Verslag huishoudelijke elektrische installatie op laagspanning en zeer lage spanning

Referentie: **008-20260708-01**	Datum controle: **08/07/2026**
Keurder: **008**

Eigenaar:	**Onbekend**	EAN-code:	**541448820061463927**
Adres installatie:	**Houwaartstraat 157, 3270 - Scherpenheuvel-Zichem**	Nummer teller(s):	**1SAG1100940574**
		Distributienetbeheerder installatie:	**Fluvius**
Datum uitvoering installatie:	☑ Vóór 01/10/1981 ☐ Tussen 01/10/1981 en 01/06/2020 ☐ Vanaf 01/06/2020		
Type:	☑ Wooneenheid ☐ Niet-huishoudelijk ☐ PV ☐ Batterij ☐ Laadpaal

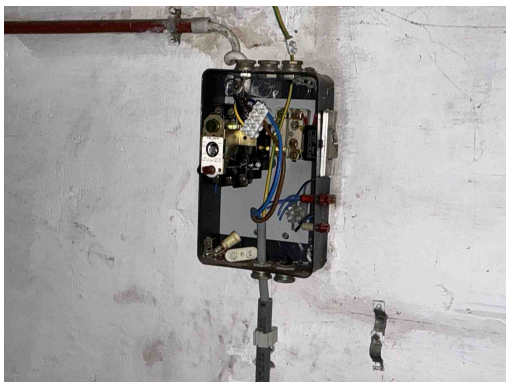
B06 - Het elektrisch verdeelbord heeft niet de minimale beschermingsgraad IPXX-B in een gewone ruimte (Boek 1: 4.2.2.3).
Opmerking: Oa bord ketel

B29 - Het elektrisch verdeelbord in een huishoudelijke ruimte is niet voorzien van een deur (Boek1: 5.3.5.1).
Opmerking: Oa bord ketel

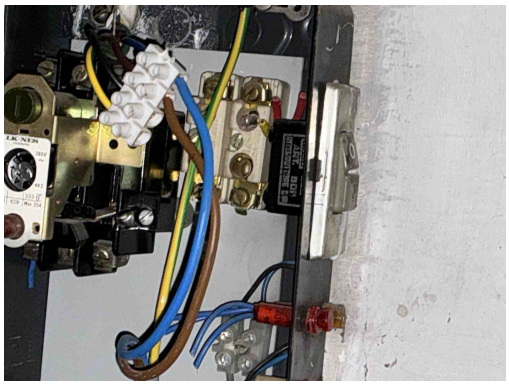
C26 - De verbindingen zijn niet gebeurd in borden, in aftakdozen, aan de klemmen van contactdozen, schakelaars of in de verlichtingstoestellen (Boek 1: 5.2.6.1).
Opmerking: Oa bord ketel

B30 - De houder van de beveiliging in een huishoudelijke ruimte is niet voorzien van aangepaste kalibreerelementen (Boek1: 5.3.5.5).
Opmerking: Oa bord ketel, bord 1

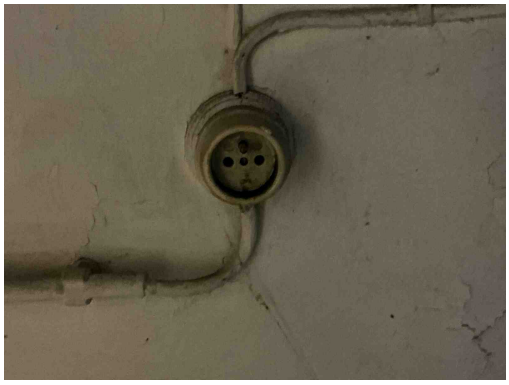
B30 - De houder van de beveiliging in een huishoudelijke ruimte is niet voorzien van aangepaste kalibreerelementen (Boek1: 5.3.5.5).
Opmerking: Oa bord ketel, bord 1

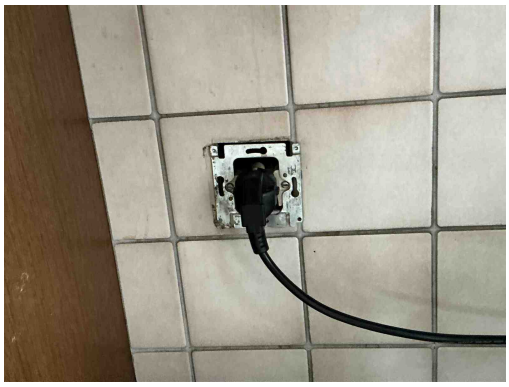
T11 - De contactdozen waarvan de toegekende stroomsterkte maximaal 16A en de toegekende spanning maximaal 250V bedraagt en niet bedoeld zijn voor de voeding van een of meerdere verbruikstoestellen voor een specifiek doel en niet geplaatst zijn in of op schakel- en verdeelborden, beschikken niet of IPXX-D (incl. gemeenschappelijke delen residentieel geheel) (Boek 1: 4.2.2.3/5.3.5.2).
Opmerking: Oa kelder, keuken,

T11 - De contactdozen waarvan de toegekende stroomsterkte maximaal 16A en de toegekende spanning maximaal 250V bedraagt en niet bedoeld zijn voor de voeding van een of meerdere verbruikstoestellen voor een specifiek doel en niet geplaatst zijn in of op schakel- en verdeelborden, beschikken niet of IPXX-D (incl. gemeenschappelijke delen residentieel geheel) (Boek 1: 4.2.2.3/5.3.5.2).
Opmerking: Oa kelder, keuken,

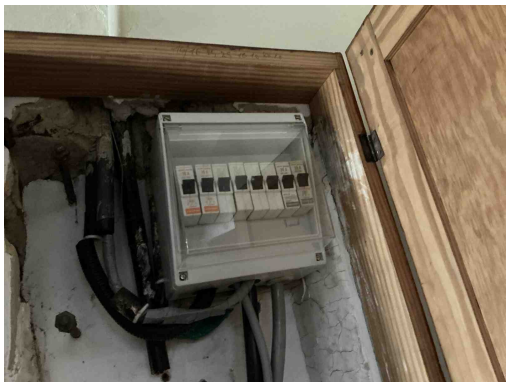
B17 - De voedingsspanning is niet op elk bord vermeld (Boek 1: 3.1.3.3).
Opmerking: Oa bord 1, bord 2

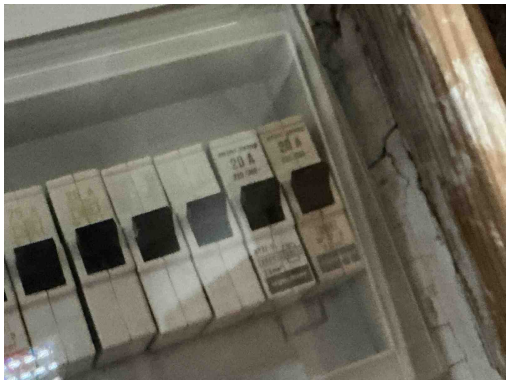
B17 - De voedingsspanning is niet op elk bord vermeld (Boek 1: 3.1.3.3).
Opmerking: Oa bord 1, bord 2

B26 - Het elektrisch bord kon niet gedemonteerd worden (Boek 1: 5.3.5.1).
Opmerking: Oa bord 1 automaten 20A enorm vast, bord 2 na openen vijzen bord blijft nog steeds vast,

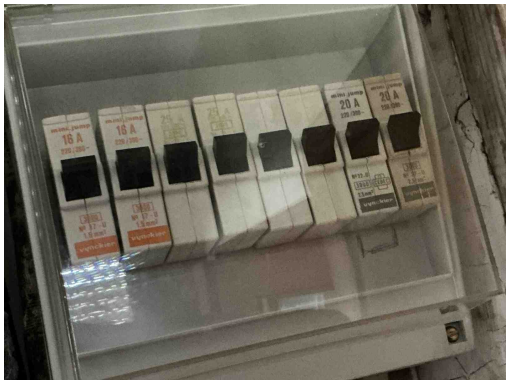
B26 - Het elektrisch bord kon niet gedemonteerd worden (Boek 1: 5.3.5.1).
Opmerking: Oa bord 1 automaten 20A enorm vast, bord 2 na openen vijzen bord blijft nog steeds vast,

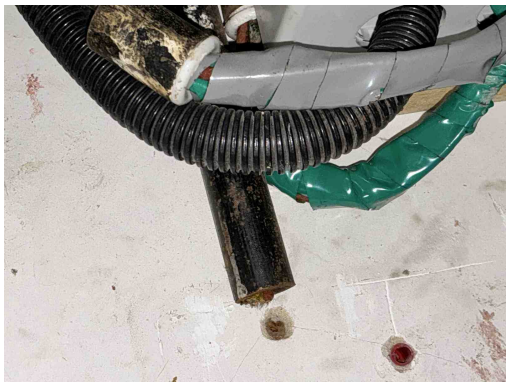
D08 - De nodige markeringen op de beveiligingstoestellen ontbreken of zijn onleesbaar (Boek 1: 5.3.5.5).
Opmerking: Oa bord 1

C21 - Het gebruik van geleiders van het type VOB, zonder bijkomende afscherming is niet toegestaan (Boek 1: 5.2.9.6).
Opmerking: Oa inkom

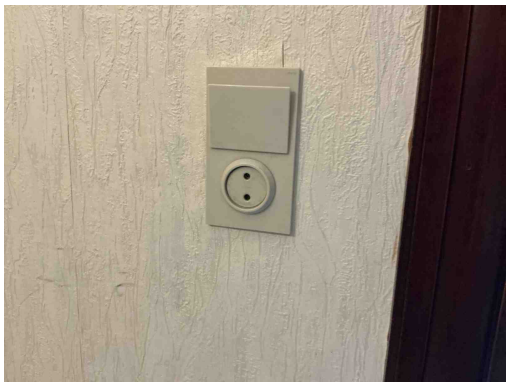
T23 - Het elektrisch materiaal is beschadigd. (Boek 1: 1.4.1.3).
Opmerking: Oa keuken,

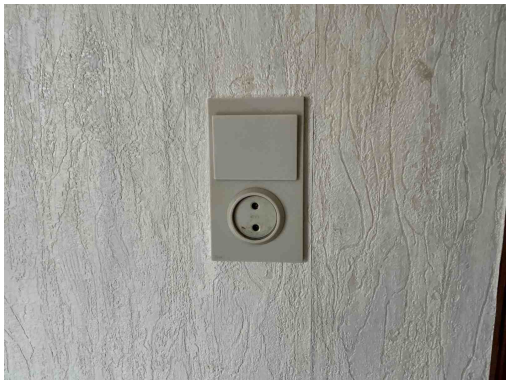
A20 - Er bevindt zich een contactdoos zonder beschermingsgeleider in de elektrische installatie. Deze is niet geplaatst achter een differentieelstroombeschermingsinrichting met grote (max. 30mA) of zeer grote (max. 10mA)gevoeligheid.
Opmerking: Oa slaapkamer 1, slaapkamer 2, slaapkamer 3,....

A20 - Er bevindt zich een contactdoos zonder beschermingsgeleider in de elektrische installatie. Deze is niet geplaatst achter een differentieelstroombeschermingsinrichting met grote (max. 30mA) of zeer grote (max. 10mA)gevoeligheid.
Opmerking: Oa slaapkamer 1, slaapkamer 2, slaapkamer 3,....

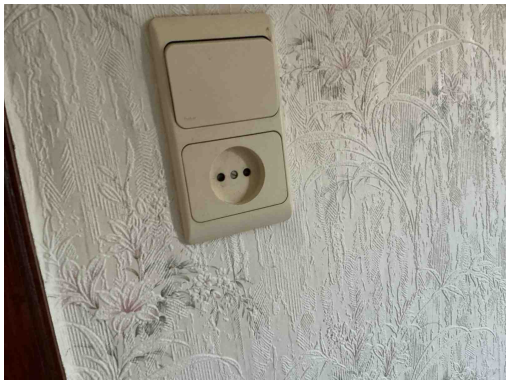
A20 - Er bevindt zich een contactdoos zonder beschermingsgeleider in de elektrische installatie. Deze is niet geplaatst achter een differentieelstroombeschermingsinrichting met grote (max. 30mA) of zeer grote (max. 10mA)gevoeligheid.
Opmerking: Oa slaapkamer 1, slaapkamer 2, slaapkamer 3,....

A20 - Er bevindt zich een contactdoos zonder beschermingsgeleider in de elektrische installatie. Deze is niet geplaatst achter een differentieelstroombeschermingsinrichting met grote (max. 30mA) of zeer grote (max. 10mA)gevoeligheid.
Opmerking: Oa slaapkamer 1, slaapkamer 2, slaapkamer 3,....

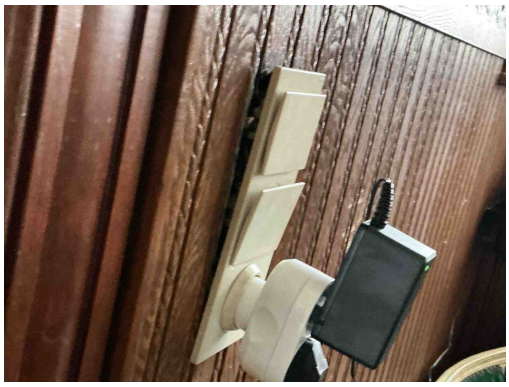
A20 - Er bevindt zich een contactdoos zonder beschermingsgeleider in de elektrische installatie. Deze is niet geplaatst achter een differentieelstroombeschermingsinrichting met grote (max. 30mA) of zeer grote (max. 10mA)gevoeligheid.
Opmerking: Oa slaapkamer 1, slaapkamer 2, slaapkamer 3,....

T10 - Bepaalde contactdozen en/of schakelaars zijn niet degelijk bevestigd (Boek 1: 1.4.1.3).
Opmerking: Oa slaapkamer 1, bureel

T10 - Bepaalde contactdozen en/of schakelaars zijn niet degelijk bevestigd (Boek 1: 1.4.1.3).
Opmerking: Oa slaapkamer 1, bureel

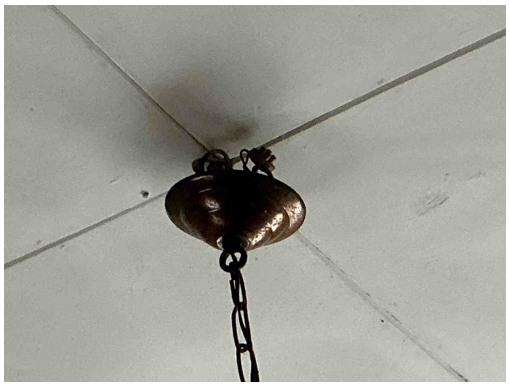
T21 - Het elektrisch materieel is niet geplaats volgens de voorschriften van de fabrikant/ regels van goed vakmanschap . (Boek 1: 1.4.1.3)
Opmerking: Oa bevestiging lamp bureel en lamp gang,

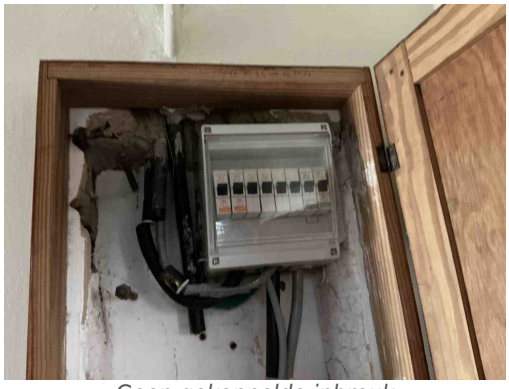
T21 - Het elektrisch materieel is niet geplaats volgens de voorschriften van de fabrikant/ regels van goed vakmanschap . (Boek 1: 1.4.1.3)
Opmerking: Oa bevestiging lamp bureel en lamp gang,
